Aktenzeichen: BAZL-054.3-20/4/29/1/2
Bern, 28. Februar 2020

Verfügung

Änderung der Luftraumstruktur der Schweiz 2020

RMZ Grenchen (HX)

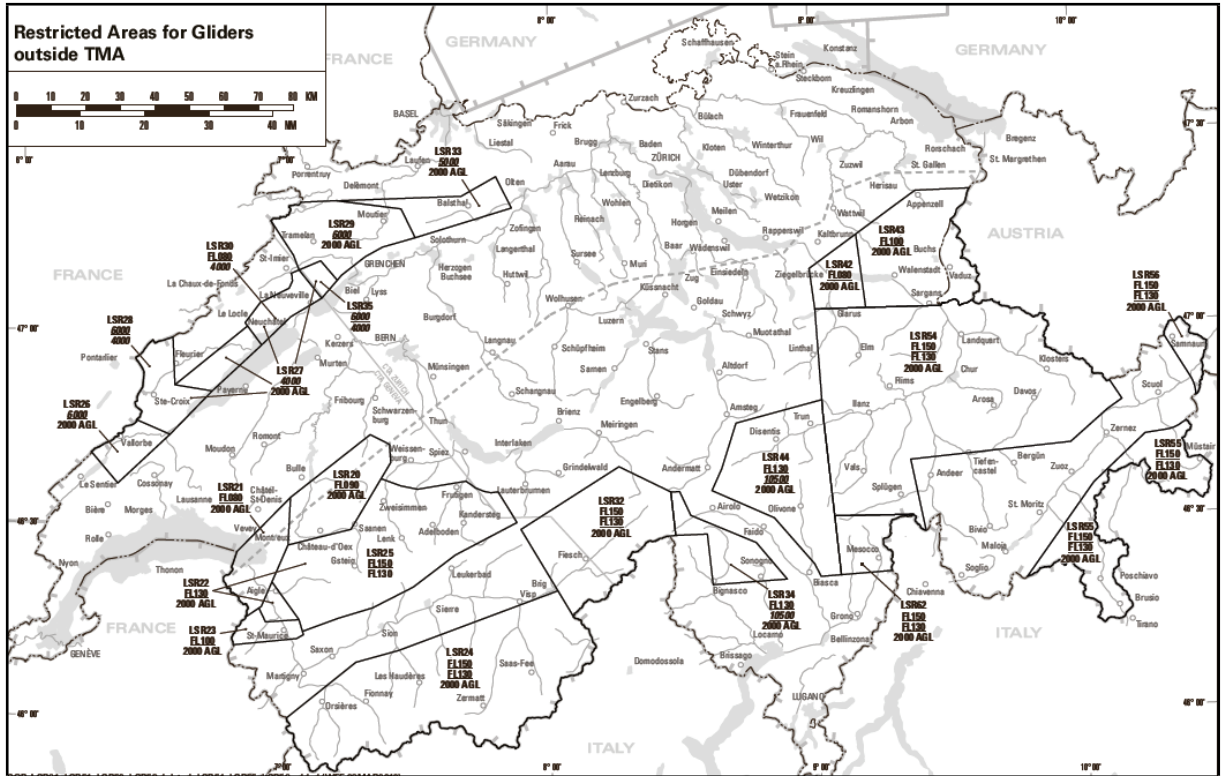
Das Gesuch des RFP Grenchen vom 31. August 2019 wird damit im Sinne des Eventualantrags gutgeheissen – soweit weitergehend abgewiesen – und im Raum des Flugplatzes wird eine «RMZ Grenchen (HX)» eingerichtet. Die lateralen und vertikalen Abmessungen der RMZ Grenchen können dem Anhang 2 zu dieser Verfügung entnommen werden. Im Rahmen der Anhörung sind keine Einwände dagegen eingegangen.

47 13 05 N 007 32 31 E - Arc of circle centred on 47 11 32 N 007 31 52 E, Radius 1.60 NM, clockwise
47 11 13 N 007 34 10 E - 47 08 02 N 007 23 23 E - 47 07 52 N 007 21 00 E, Arc of circle centred on
47 09 18 N 007 22 02 E, Radius 1.61 NM, clockwise 47 10 03 N 007 19 58 E - 47 11 15 N 007 23 08
E - 47 13 05 N 007 32 31 E

Lower Limit: GND
Upper Limit: 2000ft GND

Temporary validity: 26.03.2020 – 24.03.2021

2. Änderungen betreffend Flugbeschränkungsgebiete für Segelflieger «LSR for Gliders»

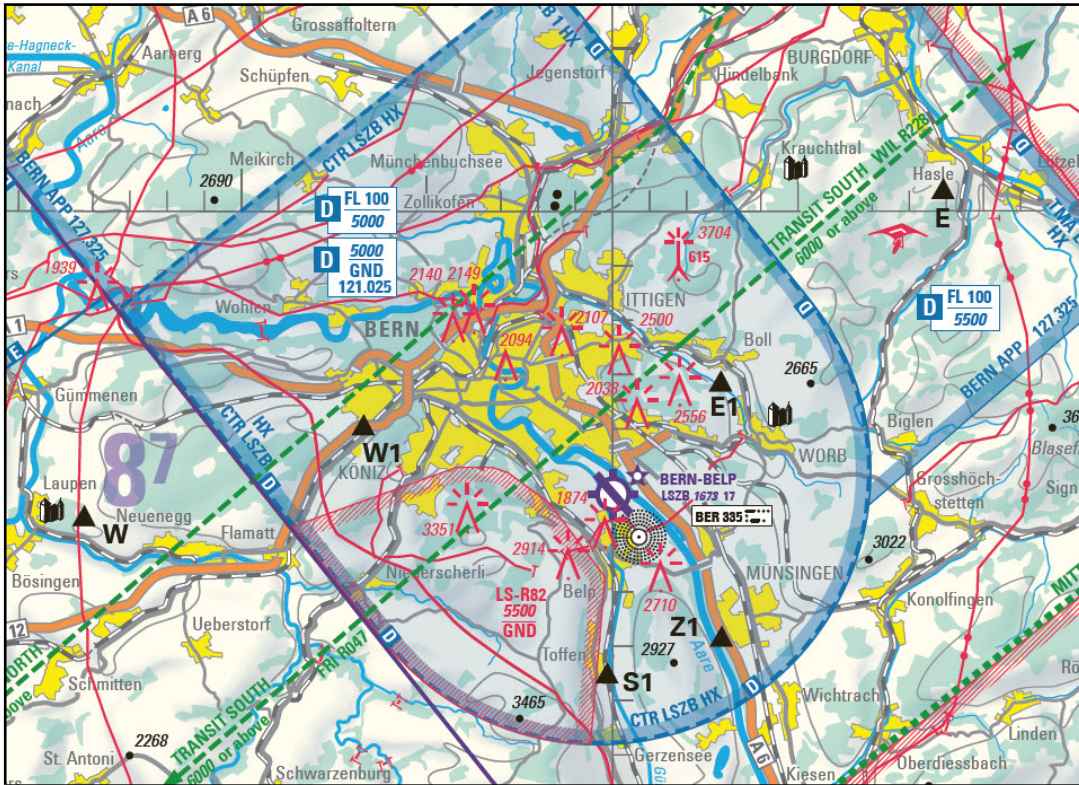
Die vier Flugbeschränkungsgebiete für Segelflieger LSR51, 52, 53 und 61, welche mit den Jahresverfügungen 2012 bzw. 2019 am 1. Februar 2012 verfügt und am 6. März 2019 teilweise geändert worden sind, werden gemäss Publikation im Aeronautical Information Publication Switzerland (AIP) jeweils per 1. März aktiv. Diese LSR werden mit dieser Verfügung per 1. März 2020 ausser Kraft gesetzt, damit die Instrumentenflugverfahren in Samedan in der Zeit bis zur Publikation der neuen «LSR for Gliders» trotzdem geflogen werden können. Dieses Vorgehen war mit dem SHV und dem SFVS so abgesprochen. Es wird gestützt auf die Ziffer 1.2 des Verfügungsdispositivs ein NOTAM und eine Publikation über DABS dazu erfolgen. Mit der Publikation der neuen Segelflugkarte per 26. März 2020 werden diese LSR wie folgt abgeändert:

- Die LSR51 CALANDA wird angepasst und umbenannt in LSR54 CALANDA;

- Die LSR52 BEVERIN wird angepasst und umbenannt in LSR55 SERRA;
- Die LSR53 TARASP wird angepasst und umbenannt in LSR56 MUTTLER.
- Die LSR61 CORVATSCH wird aufgehoben.

Name	Koordinaten	Höhe	Bemerkungen
LSR54 CALANDA	47 02 57 N / 009 29 04 E – ALONG LIECHTENSTEIN- SWISS AND SWISS-AUSTRIAN BORDER – 46 50 38 N / 010 06 58 E – 46 47 41 N / 010 09 40 E – 46 46 08 N / 010 06 17 E – 46 41 13 N / 009 57 46 E – 46 39 09 N / 009 21 29 E –	FL130' (3950m) / 2000ft AGL (600m)	Available from: SR-SS, 01 MAR - 31 OCT Other defined airspace excluded (e.g. CTRs, TMAs, P/R/D areas) 1MIL OFF, FL150 (4550 m)
